改善箇所説明図

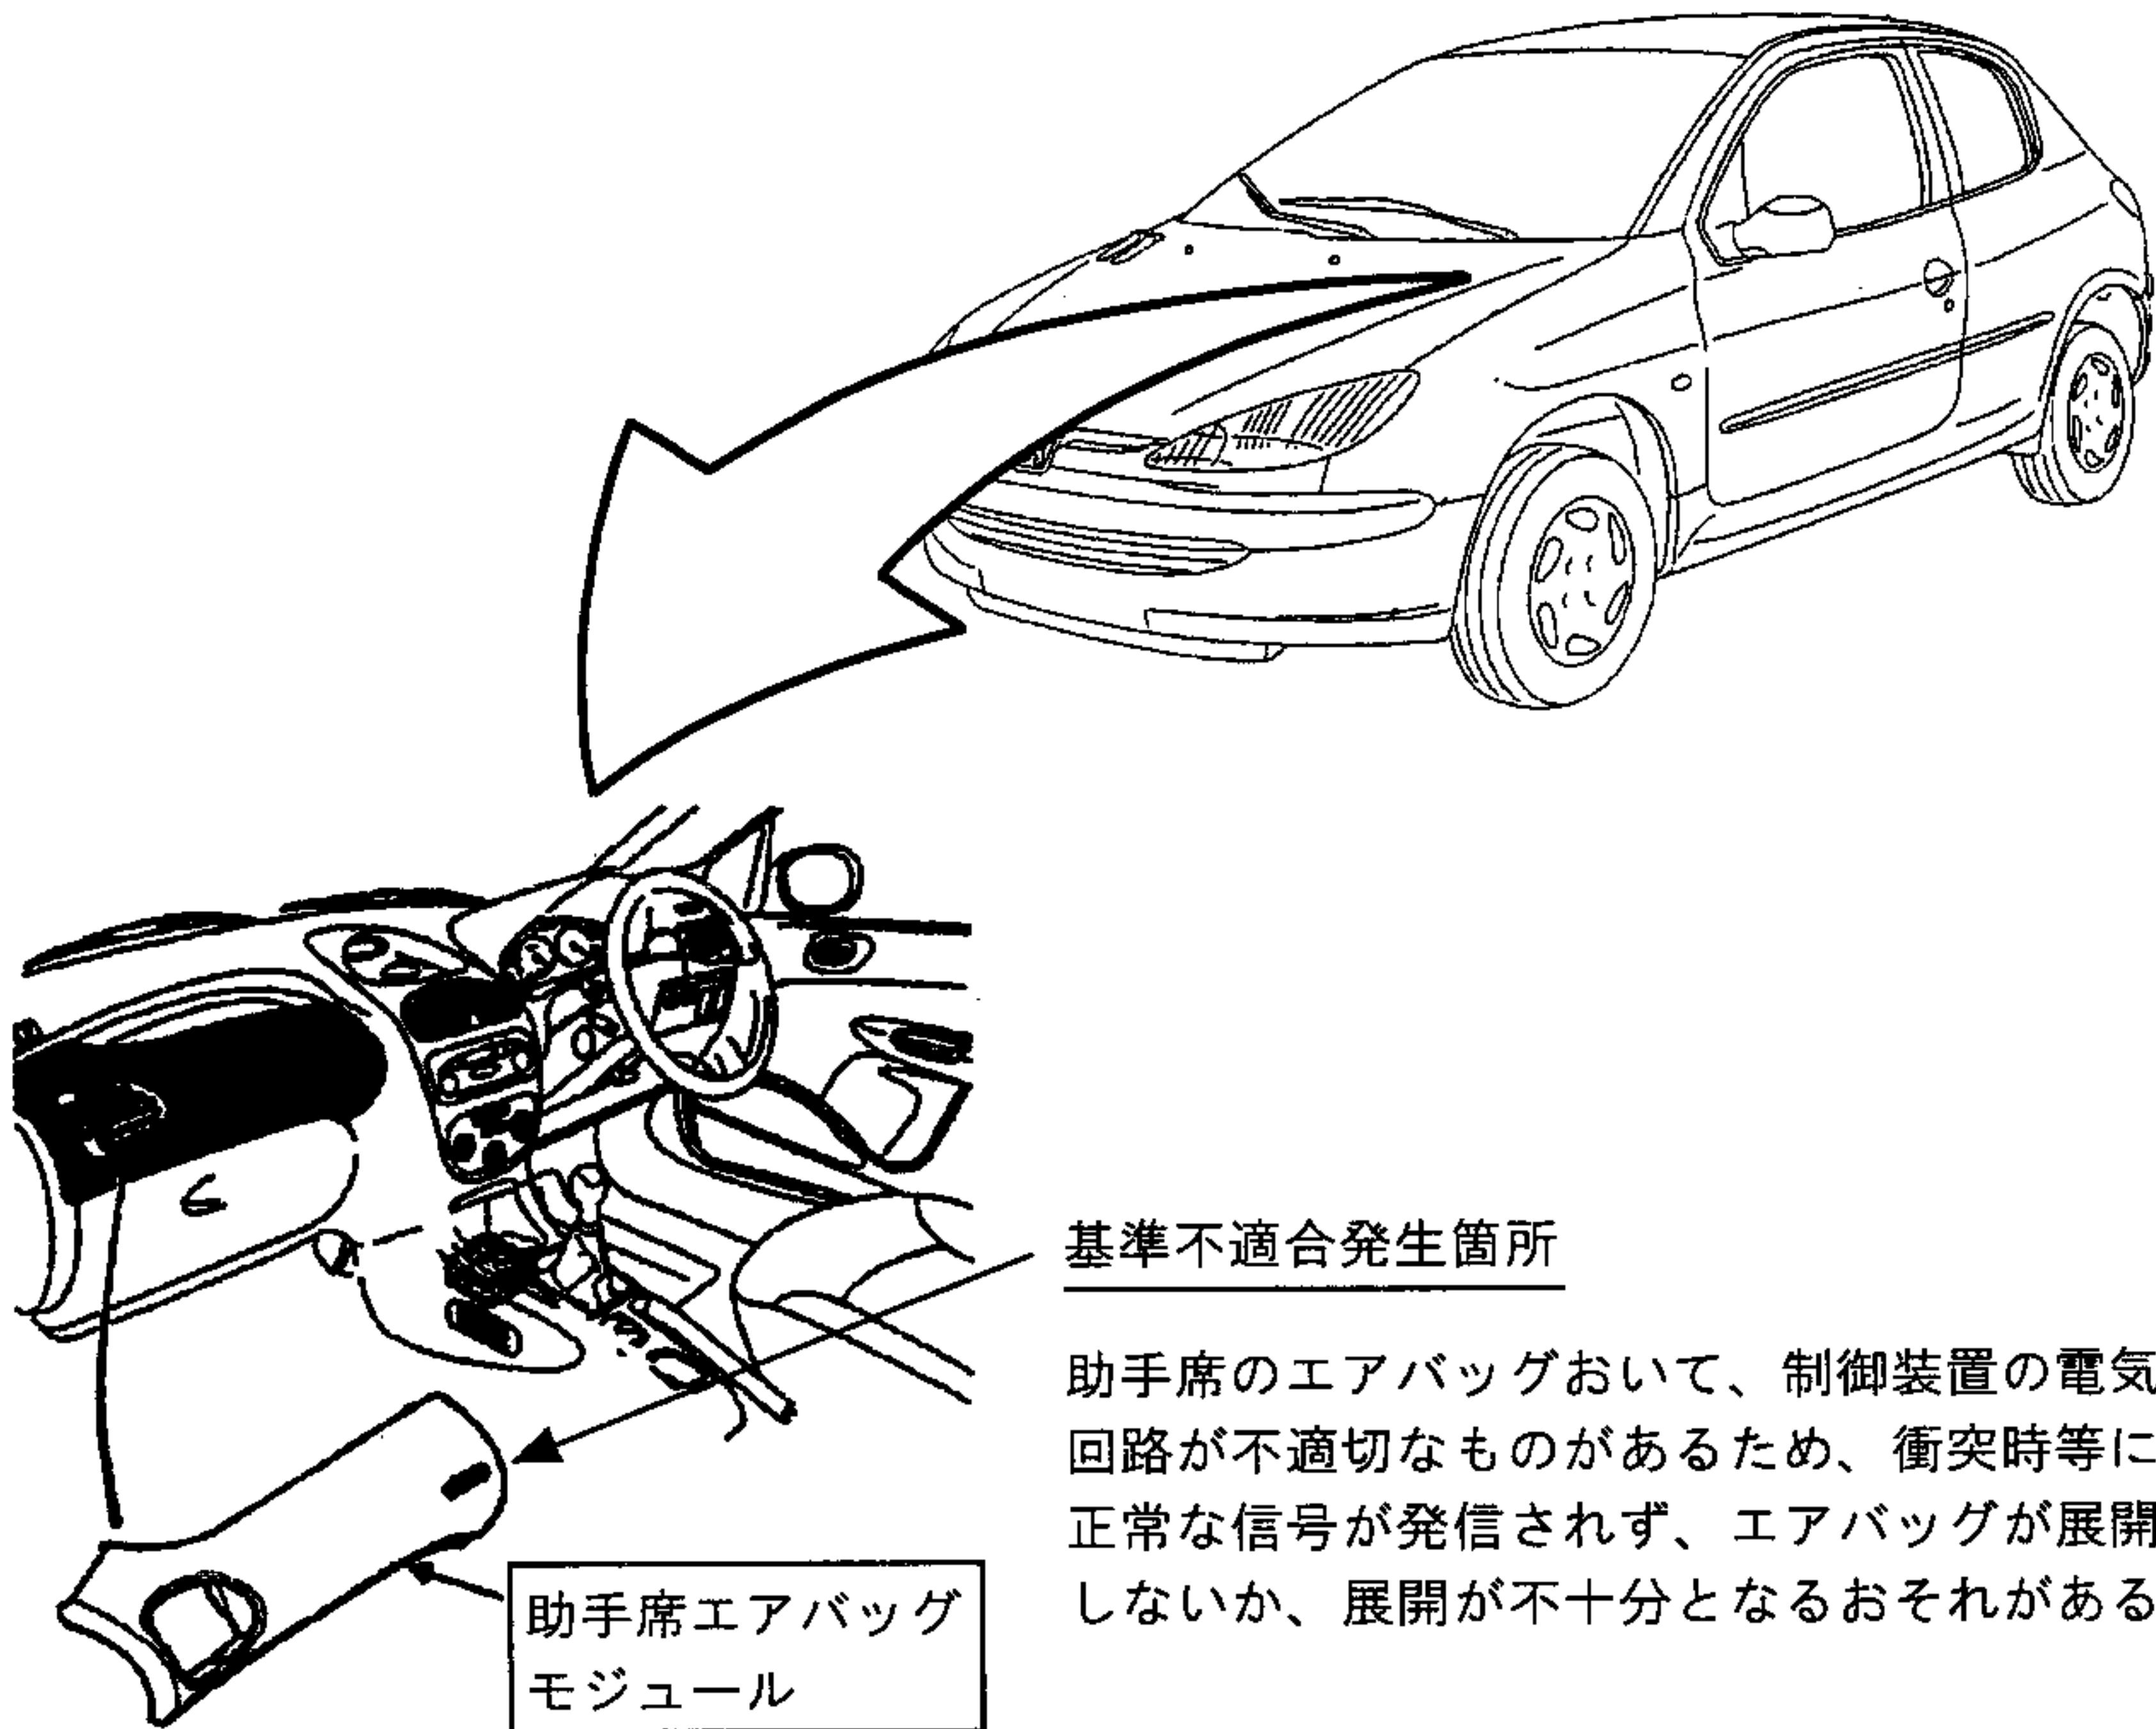
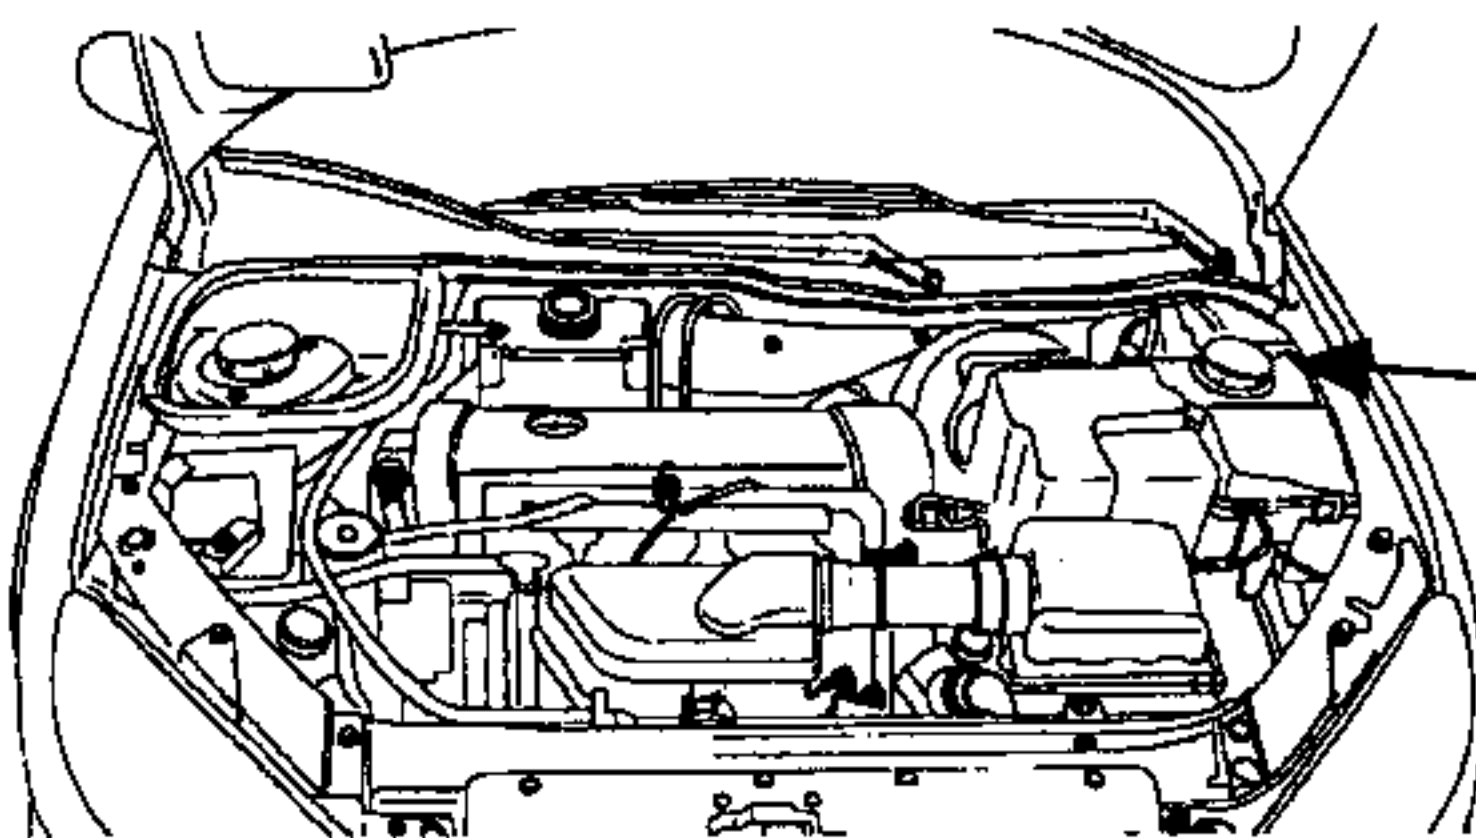
基準不適合発生箇所

助手席のエアバッグにおいて、制御装置の電気回路が不適切なものがあるため、衝突時等に正常な信号が発信されず、エアバッグが展開しないか、展開が不十分となるおそれがある。

全車両、助手席エアバッグモジュールを良品と交換する。

左側のストラット上部に青のペイントでマークを塗布する
